島根原子力発電所 2号炉 津波による損傷の防止

指摘6 漂流物衝突荷重の設定方針

(コメント回答)

令和2年9月
中国電力株式会社

1. 基準津波の特性(流向・流速)について (1/4)

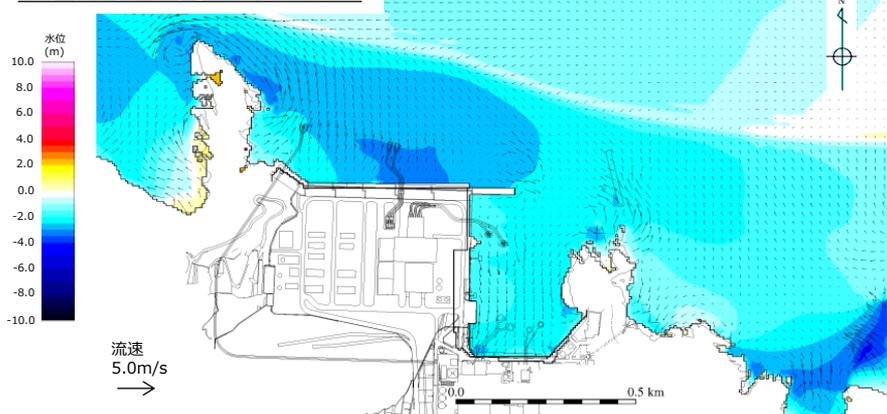
- 漂流物の衝突荷重算定式の選定方針については、津波特性(流向, 流速等), 漂流物の配置位置及び対象漂流物の種類等を踏まえて各算定式の適用性を評価し, その評価プロセスを含めて説明すること。

- 設置変更許可段階においては、島根原子力発電所における基準津波の津波特性を流況解析結果より確認し、日本海東縁部に想定される地震による津波時において、漂流物衝突荷重の設定に考慮する漂流物として、荷揚場設備を抽出するとともに、道路橋示方書を含む既往の様々な衝突荷重の算定式とその根拠について整理した。抽出した対象漂流物について、詳細設計段階において漂流物衝突荷重の算定式の適用性を検討し、必要に応じ対策等も踏まえ漂流物衝突荷重を設定する。(P3~9)

- 島根原子力発電所の津波防護施設に対して、各基準津波（1～6）における流況（流向・流速）を確認した。
- 施設護岸港湾内及び港湾外の防波壁前面、並びに1号放水連絡通路防波扉前面における、最大流速発生時の流況確認結果を以下に示す。

- 島根原子力発電所における基準津波の津波特性として、施設護岸港湾内及び港湾外の防波壁前面で最大流速9.0m/s(流向:南東・南), 1号放水連絡通路防波扉前面で最大流速9.8m/s(流向:南西)となることを確認した。以上より、津波防護施設における津波による漂流物衝突荷重の評価には、安全側に流速10.0m/sを用いる。
- 海域活断層から想定される地震による津波については、水位、流向及び流速の評価により漂流物が津波防護施設に到達しないため、漂流物衝突荷重は、日本海東縁部に想定される地震による津波に対して設定する。
- 日本海東縁部に想定される地震による津波時において、漂流物衝突荷重の設定に考慮する漂流物として荷揚場設備を抽出した。漂流物については、これまで発電所へ到達し得ると評価されたもののうち、最も重量が大きい船舶（構外海域；総トン数19t, 構内海域；総トン数10t）を考慮することとしていたが、構内の作業船の緊急退避に係る手順を整備して緊急退避することとしたこと、発電所近傍を航行又は操業する周辺漁港の漁船についても津波到達までの間に退避することから、漂流物としないことに見直した。
- 漂流物衝突荷重について、道路橋示方書を含む既往の算定式とその根拠について整理した。
- 抽出した対象漂流物について、詳細設計段階において漂流物衝突荷重の算定式の適用性を検討し、必要に応じ対策等も踏まえ漂流物衝突荷重を設定する。
